2022埋運発第2号

廃棄物埋設確認申請書の変更について

(2号廃棄物埋設地)

埋設事業部の組織改正に伴う変更について反映する。また、本文記載の確認予定時期について実績を反映するとともに記載の適正化を行う。

図6-3.1 工事及び検査に係る組織

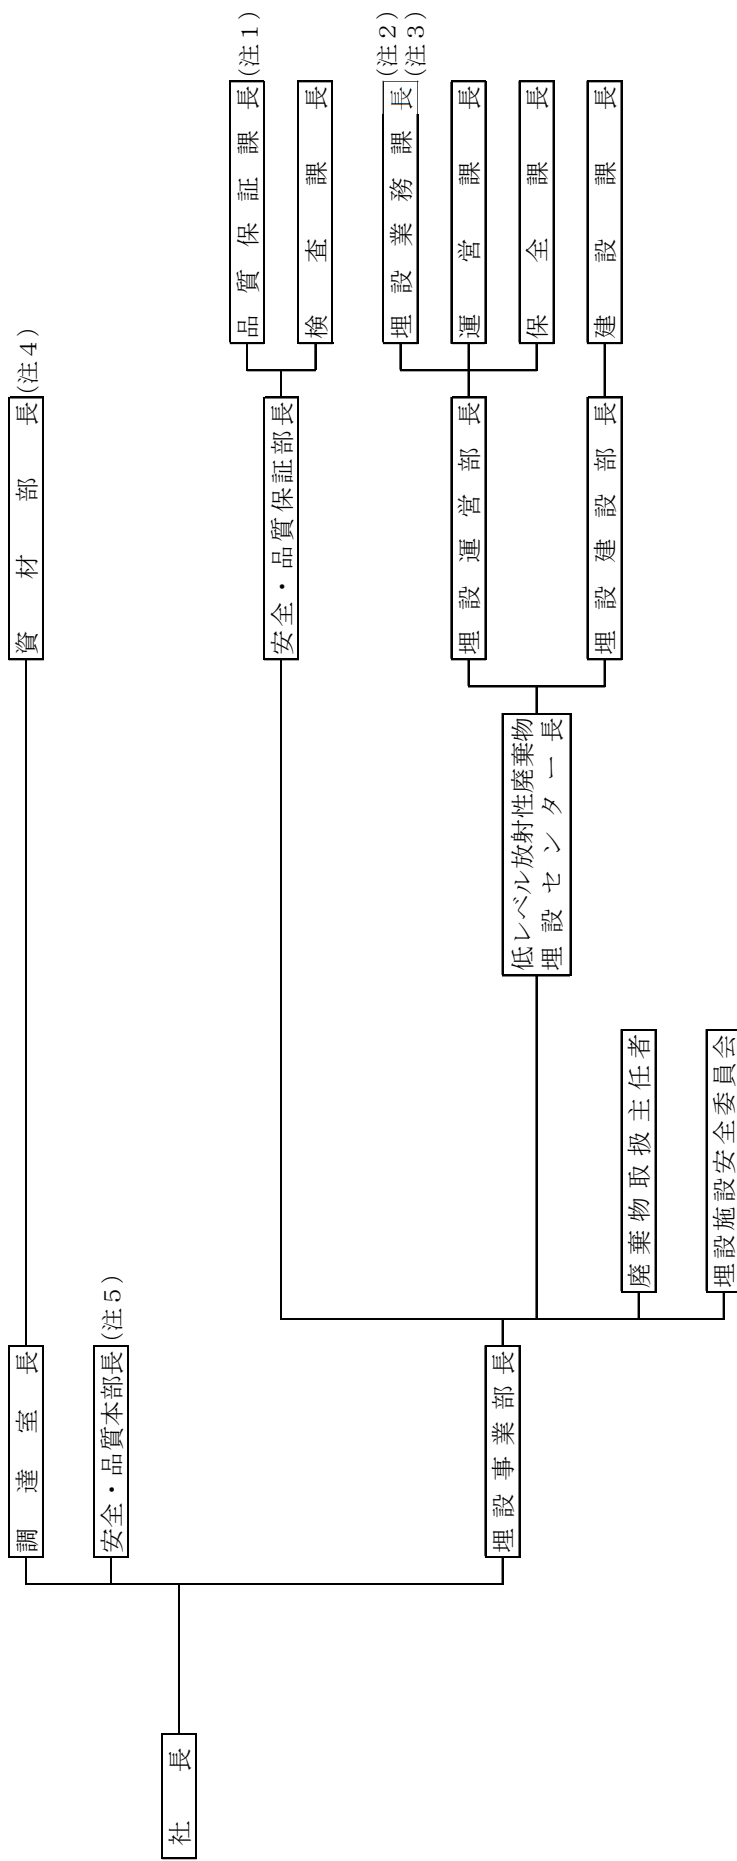
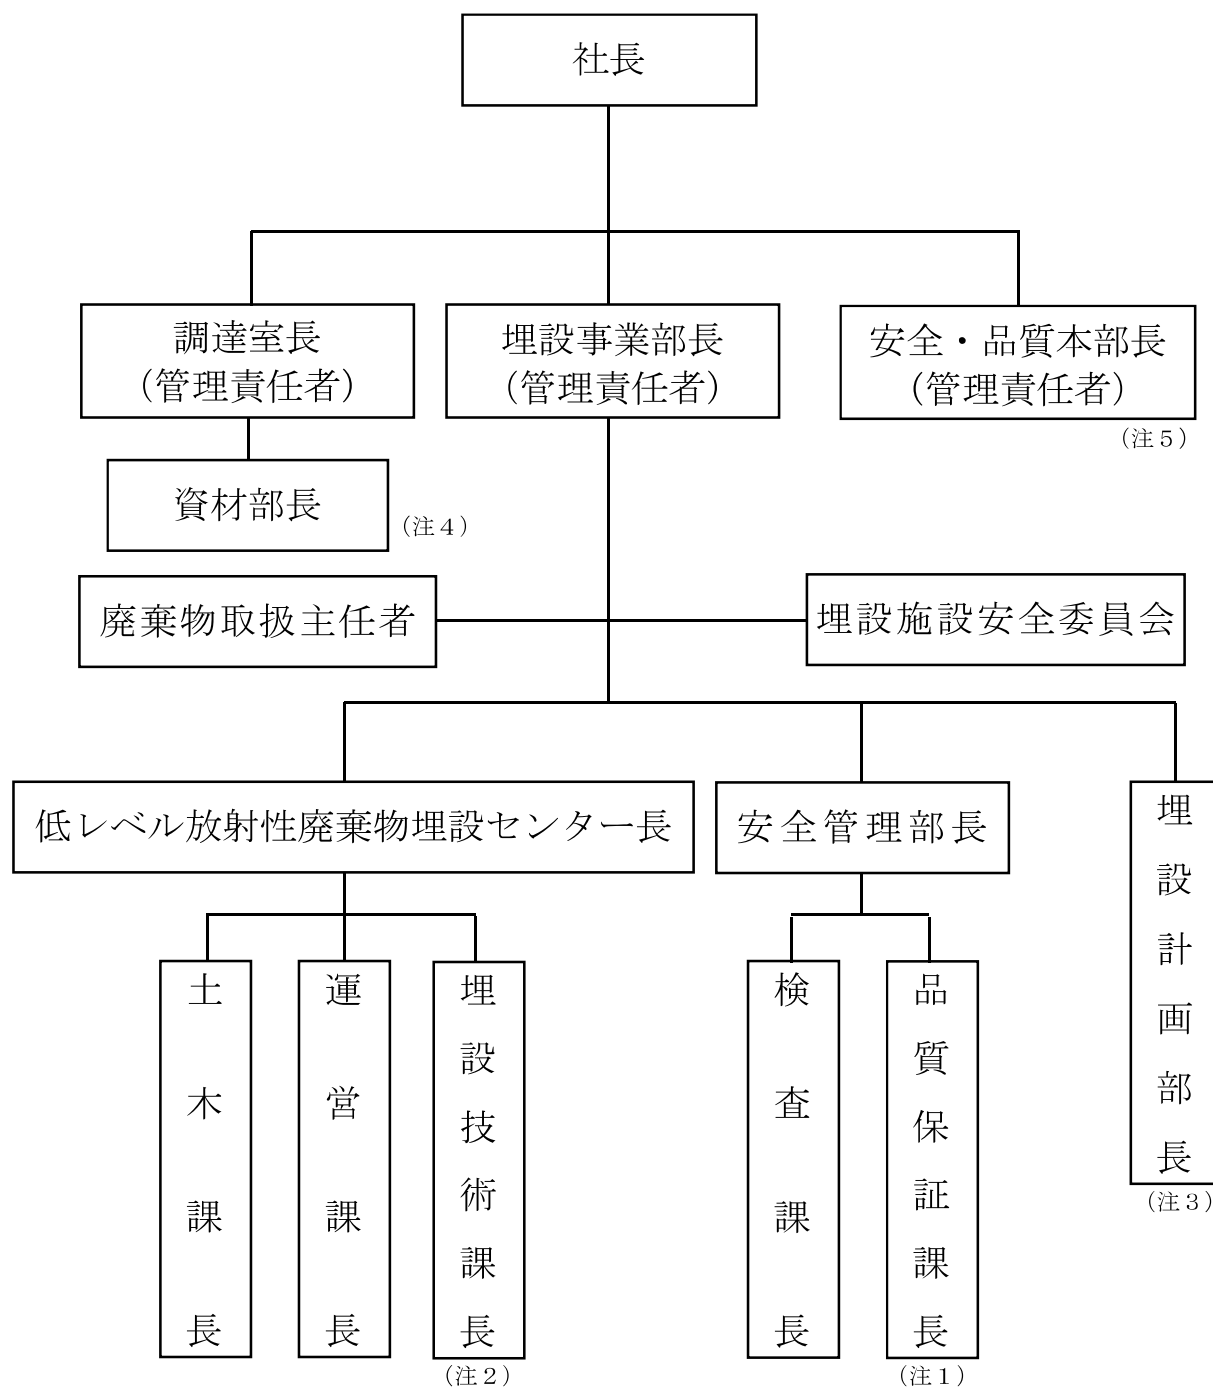
添付書類六 6-3 図	添付書類六 6-3 図	図6-3.1 工事及び検査に係る組織 別添-1に示すとおり。	同左 別添-4に示すとおり。																								
添付書類六 6-4 表	添付書類六 6-4 表	<p>表6-3.1 工事及び検査の実施体制</p> <table border="1"> <thead> <tr> <th colspan="2">プロセス</th> <th>主管箇所</th> </tr> </thead> <tbody> <tr> <td>3.3</td> <td>工事に係る品質管理の方法</td> <td>建設課 運営課 保全課</td> </tr> <tr> <td>3.4</td> <td>自主検査の方法</td> <td>検査課</td> </tr> <tr> <td>3.5</td> <td>施設確認申請における調達管理の方法</td> <td>建設課 運営課 保全課</td> </tr> </tbody> </table> <p style="text-align: center;">2022年6月30日現在</p> <p>別添-1に示すとおり。</p>	プロセス		主管箇所	3.3	工事に係る品質管理の方法	建設課 運営課 保全課	3.4	自主検査の方法	検査課	3.5	施設確認申請における調達管理の方法	建設課 運営課 保全課	<p>表6-3.1 工事及び検査の実施体制</p> <table border="1"> <thead> <tr> <th colspan="2">プロセス</th> <th>主管箇所</th> </tr> </thead> <tbody> <tr> <td>3.3</td> <td>工事に係る品質管理の方法</td> <td>土木課 運営課</td> </tr> <tr> <td>3.4</td> <td>自主検査の方法</td> <td>検査課</td> </tr> <tr> <td>3.5</td> <td>施設確認申請における調達管理の方法</td> <td>土木課 運営課</td> </tr> </tbody> </table> <p>別添-5に示すとおり。</p>	プロセス		主管箇所	3.3	工事に係る品質管理の方法	土木課 運営課	3.4	自主検査の方法	検査課	3.5	施設確認申請における調達管理の方法	土木課 運営課
